CONCOURS POUR L'INFIRMERIE DE LAVAUX

1er rang : Projet « C 4 »,

IIme rang : projet « Topographie »
de MM. *Mayor* et *Chevalley*,, architectes à Lausanne.

Extrait du rapport du jury.

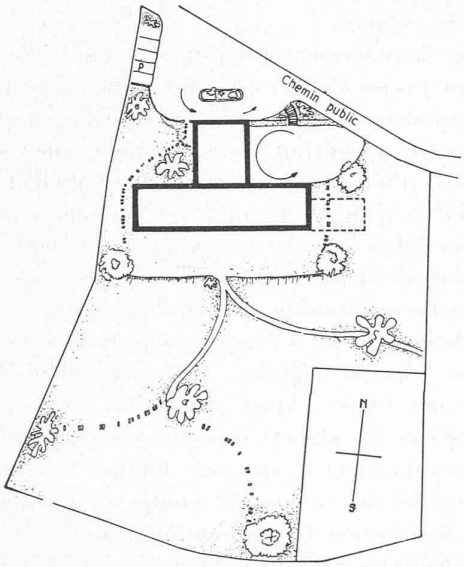
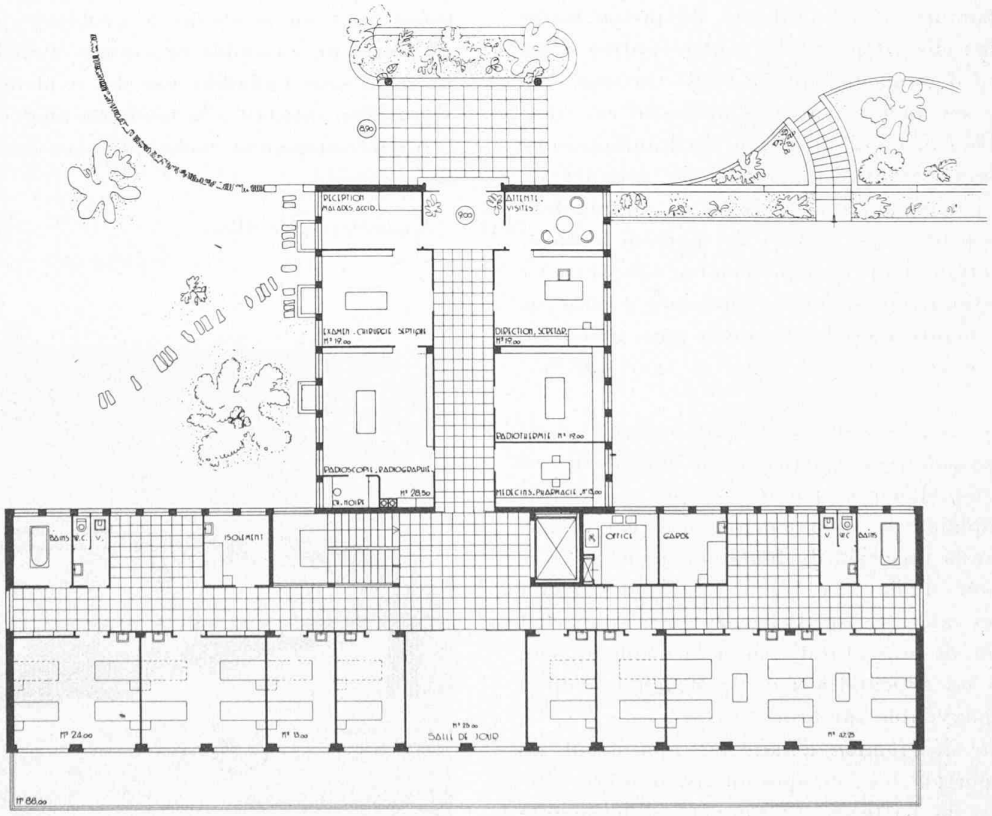
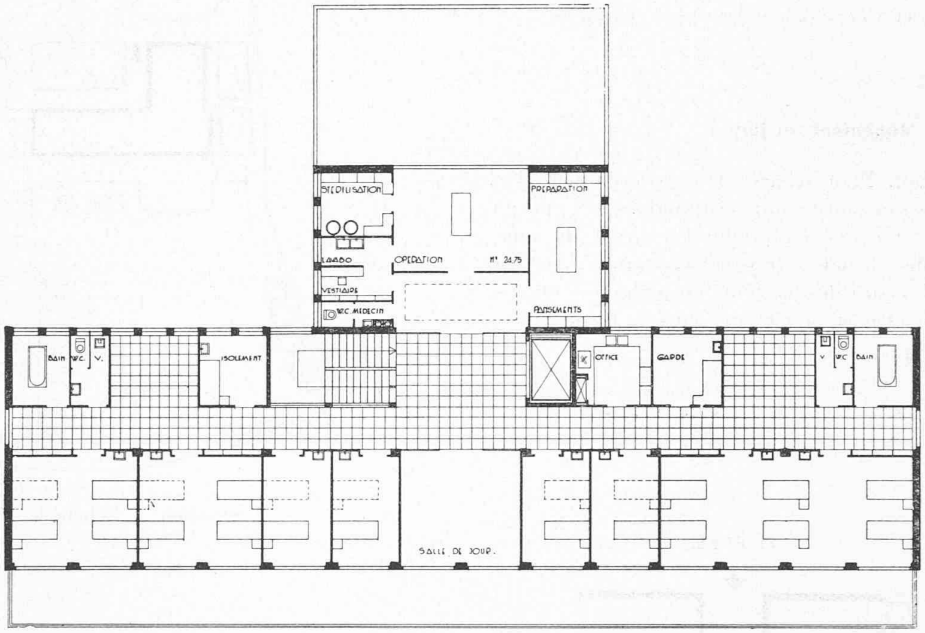
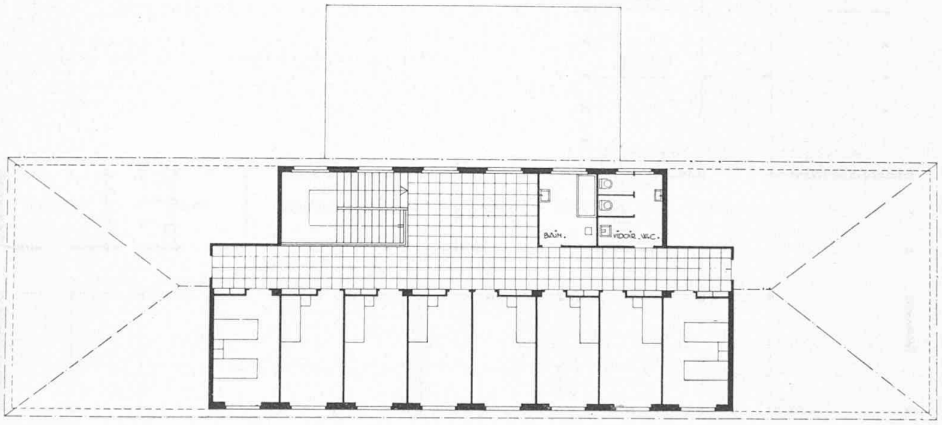
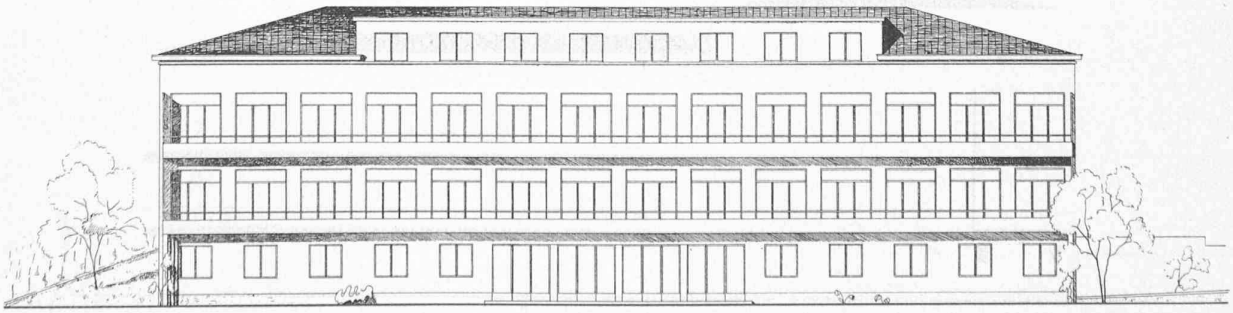
Bonne implantation. Plans très clairs et bien ordonnés. Chambres de sœurs au nord critiquables. Même observation que le No 26, en ce qui concerne les terrassements. Façades bien proportionnées, mais banales dans le détail. Hauteurs d'étages très basses, cube à augmenter.

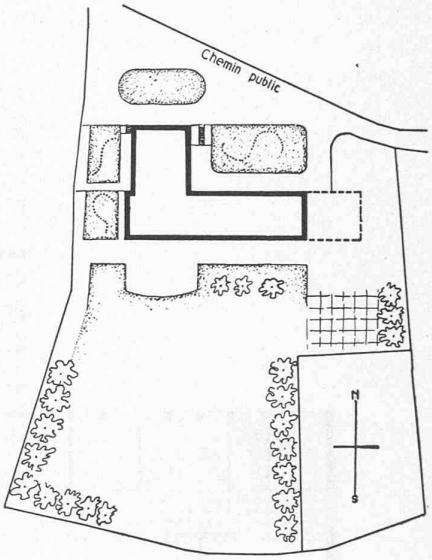
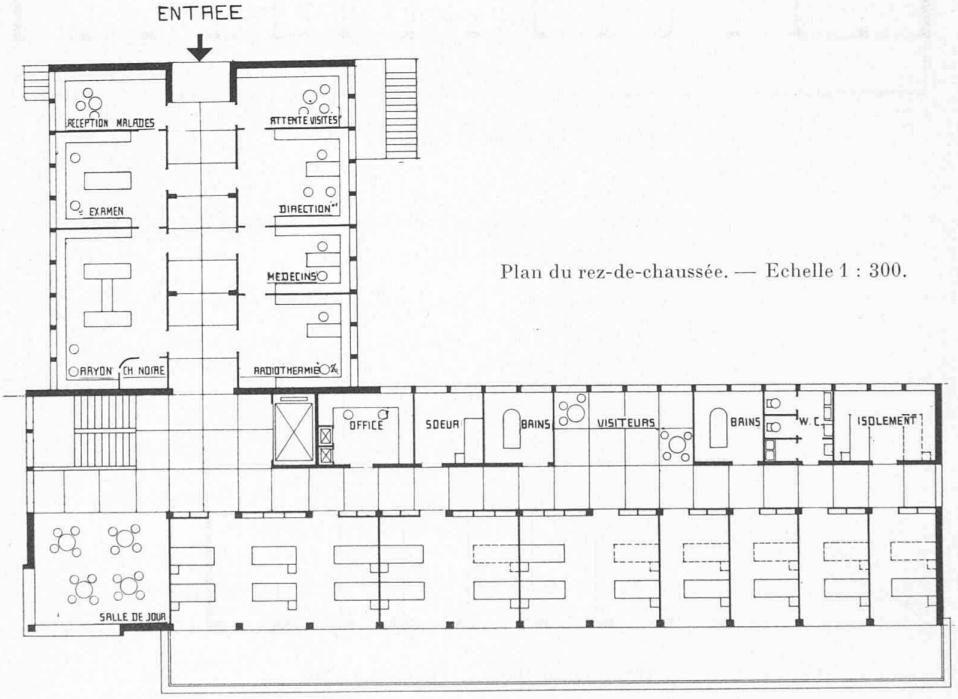
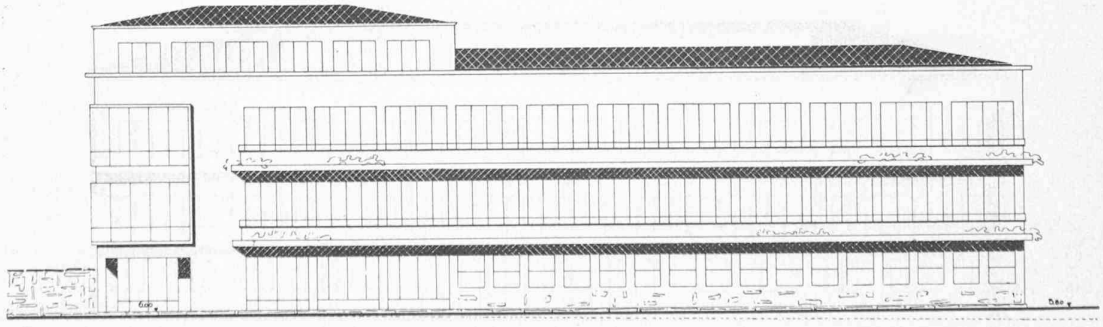
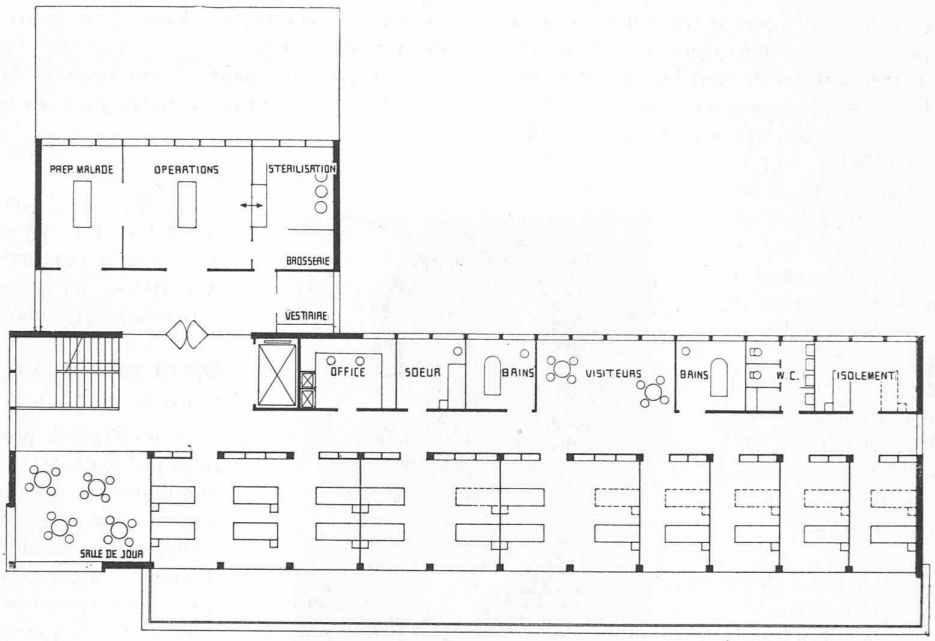
Bonne implantation. Plans clairs et bien ordonnés. Les chambres de sœurs au nord sont critiquables. Ce projet nécessiterait de gros terrassements pour l'éclairage du sous-sol. Architecture des façades très schématiques. Toiture embryonnaire. En donnant des hauteurs normales aux étages, le cube est augmenté et porté à 6380 m³, sans les toitures.
